**Ausführungsplanung**

**Stadt Köln**

Bezirk/Stadtteil <b>7-Wahnheide</b>	Planart <b>Lageplan</b>	Bearbeiter/Datum Gladow/Januar 2016
Straßenname/Maßnahme <b>Programme Alternative Betriebsformen</b>		Gezeichnet/Datum Rettig/Januar 2016
Rolandstraße/Bushaltestellen		Maßstab 1: 250
Datum <b>21.01.2016</b>	Plannummer	EDV-Projekt/Dateiname Rolandstraße
Amtsleiter (66)	Abteilungsleiterin (661)	Gruppenleiterin (661/4)
gez. Harzendorf 16.12.2015	gez. Stolte-Neumann 15.12.2015	gez. Scheper 15.12.2015
		Sachbearbeiter/-in (661/4) gez. Gladow 15.12.2015

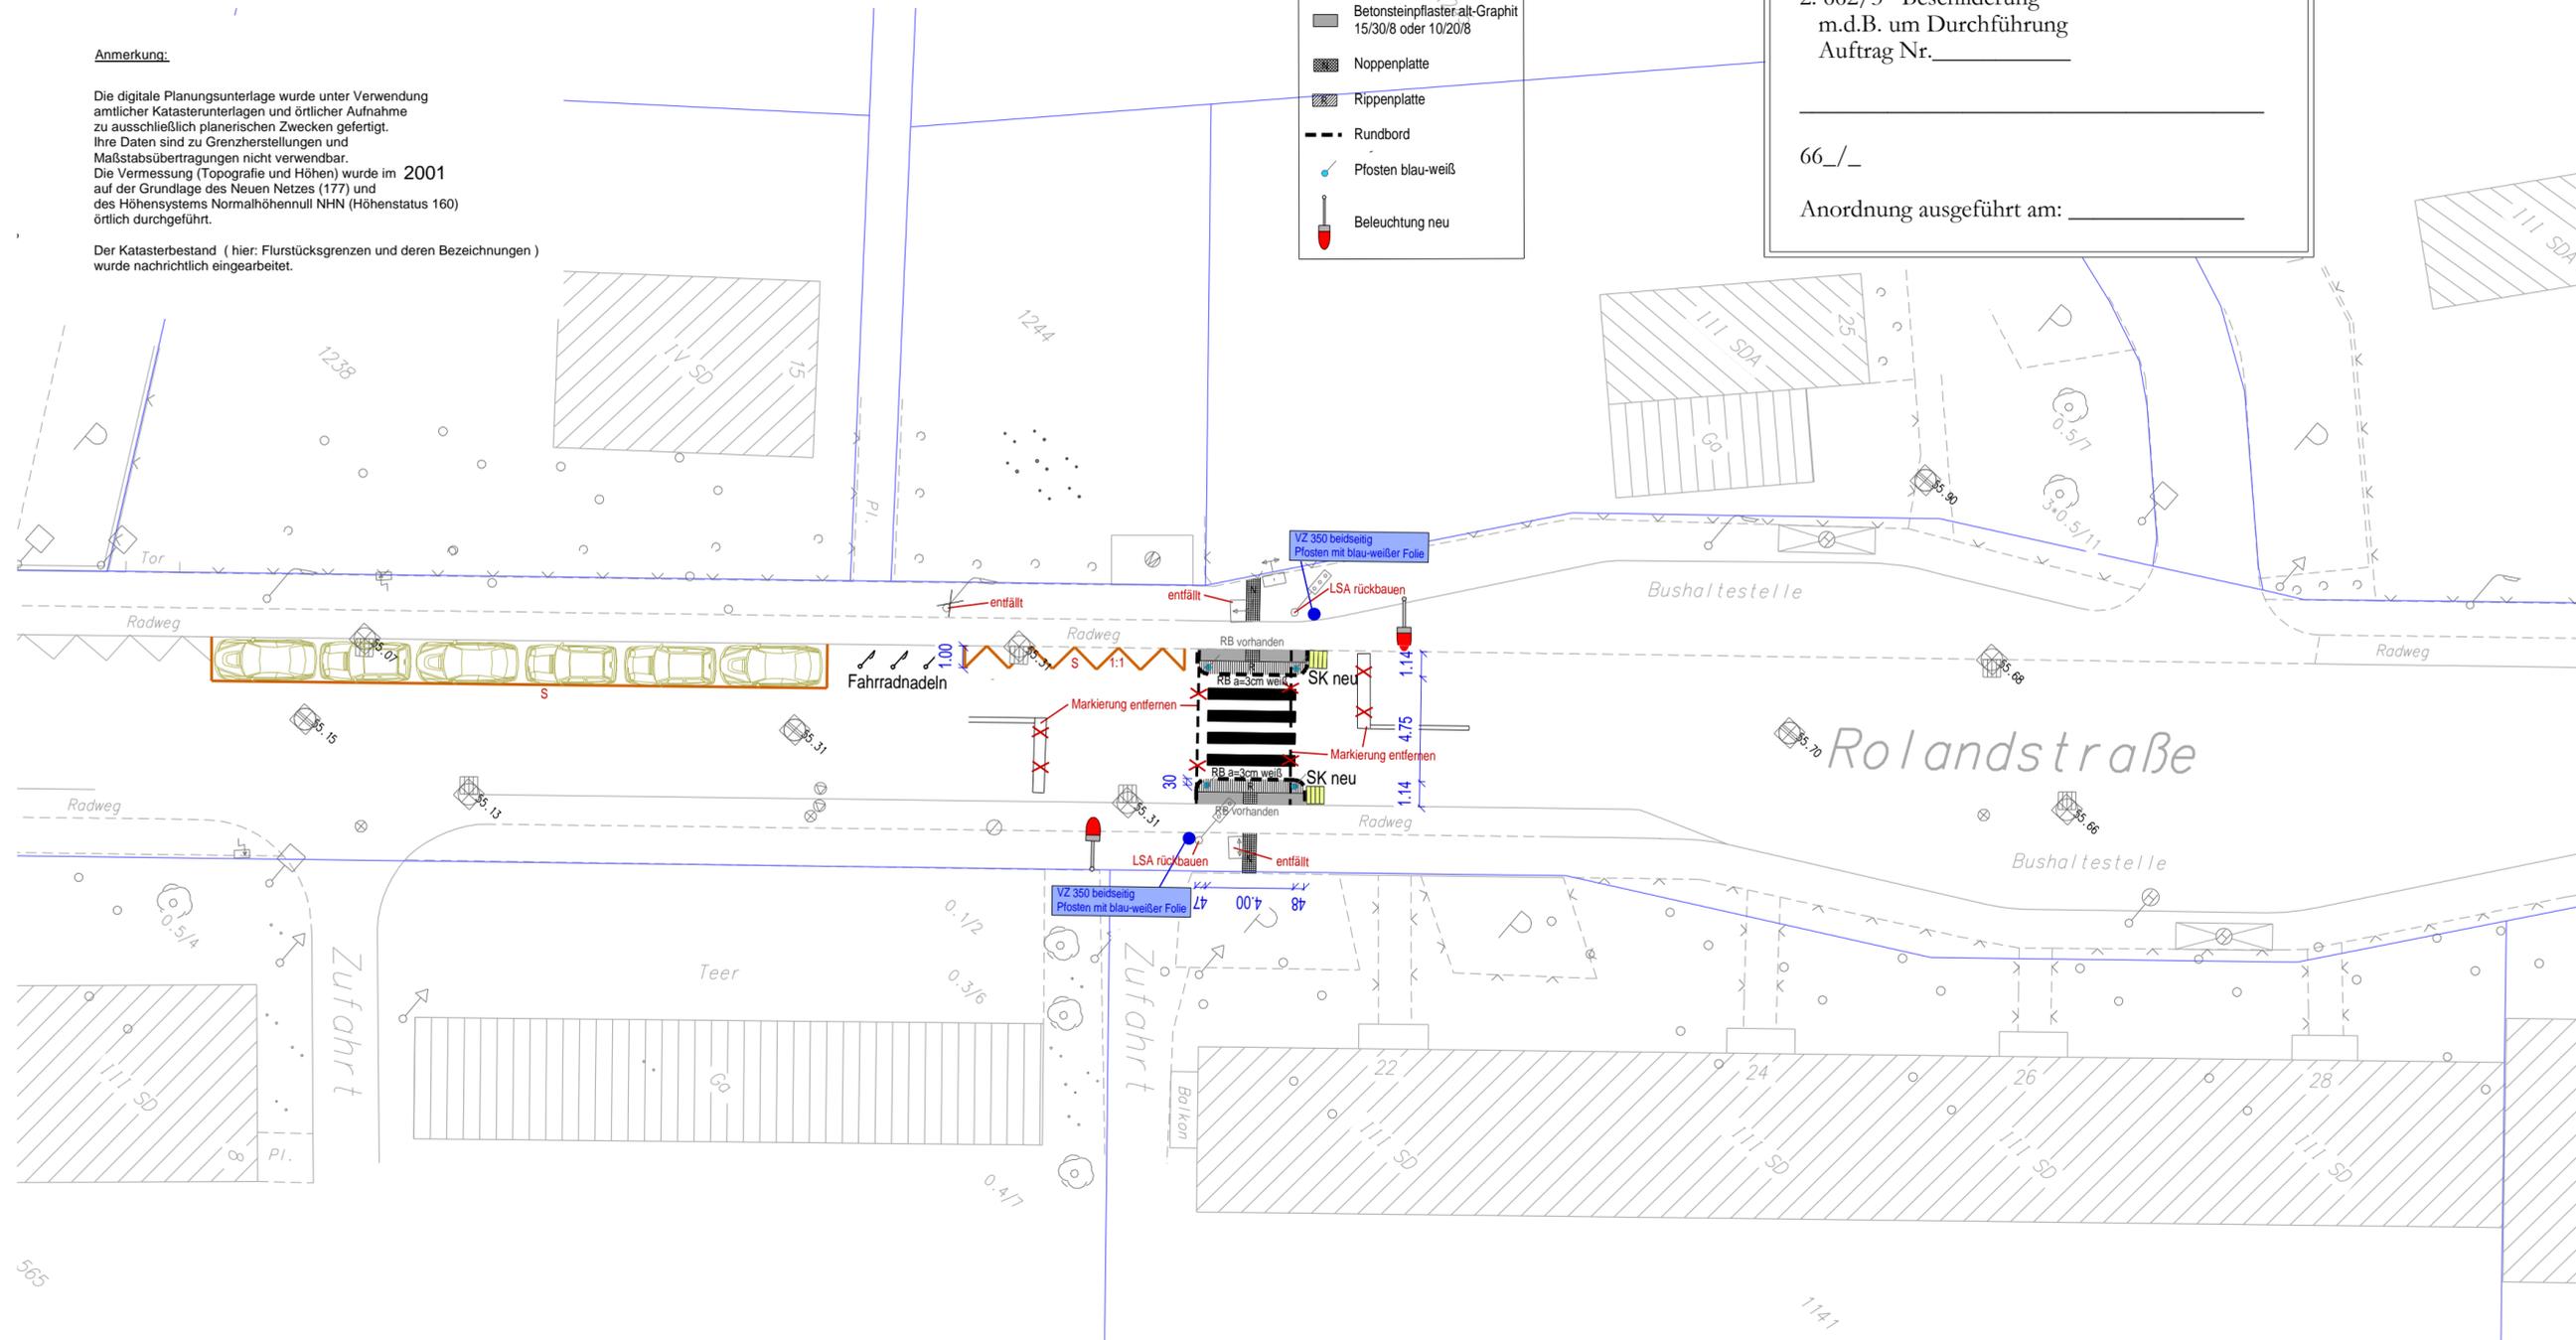
Pos.	Änderungen	Bearb.	Gez.	Gepr.	Geneh.	Datum
B	Ergänzung weißer Bordstein am FGÜ	Gladow		Sämann		21.01.16
A	Abstand Poller zu Fahrbahn auf 30 cm angepasst	Gladow		Küster		21.01.16
